Teema: Ed: Kiili vallas Vaela külas Saare ja Tominga (Vaela veekeskuse) detailplaneeringu materjalid koostöö tegemiseks/arvamuse andmiseks

Esitan teile kooskõlastamise eelseks koostöö tegemiseks ja arvamuse avaldamiseks korrigeeritud ja täiendatud Kiili valla Vaela külas Saare ja Tominga (Vaela veekeskuse) detailplaneeringu materjalid.

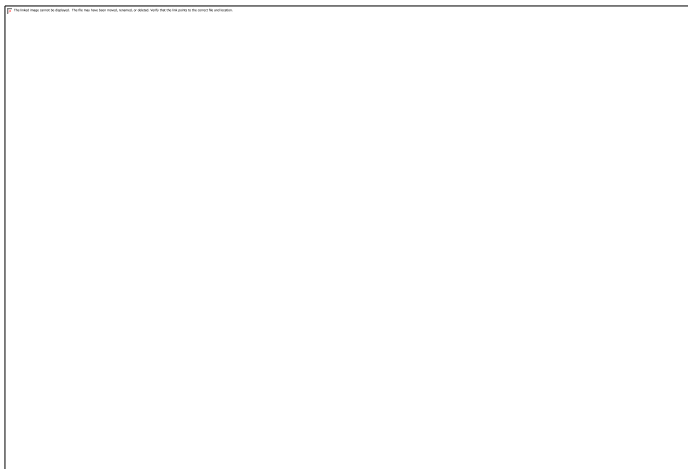
- Vajalik oleks analüüsida ikkagi antud ristmiku toimivust (vt joonis) ning näha ette sobilik liikluskorralduslik lahendus. Hetkel on manöövrid ebaloogilised ning ei taga ohutut liikluskeskkonda arvestades asjaolu, et antud ristumiskoha liiklussagedus kasvab oluliselt.

- Hüdrandi asukoht pole sobilik (vt joonis). Planeeringus tuleb arvestada ka võimalusega et tulenevalt ringristmiku ehitusest muutuvad olemasolevate tehnovõrkude asukohad.

3. Vajalik oleks analüüsida ikkagi antud ristmiku toimivust (vt joonis) ning näha ette sobilik liikluskorralduslik lahendus. Hetkel on manöövrid ebaloogilised ning ei taga ohutut liikluskeskkonda arvestades asjaolu, et antud ristumiskoha liiklussagedus kasvab oluliselt.
4. Hüdrandi asukoht pole sobilik (vt joonis).  
Planeeringus tuleb arvestada ka võimalusega et tulenevalt ringristmiku ehitusest muutuvad olemasolevate tehnovõrkude asukohad.

**Vastus:** Märkusega on arvestatud ning ringristmiku ja Opmani tee ristmiku lahendust on korrigeeritud selliselt, et manöövrid oleksid loogilised ning lahendus tagaks ohutu liikluskeskkonna.

**Vastus:** Märkusega on arvestatud ning hüdrandi asukohta on muudetud arvestades ringristmiku ja tehnovõrkude lahenduse täpsustumisega järgmistes projekteerimise etappides.
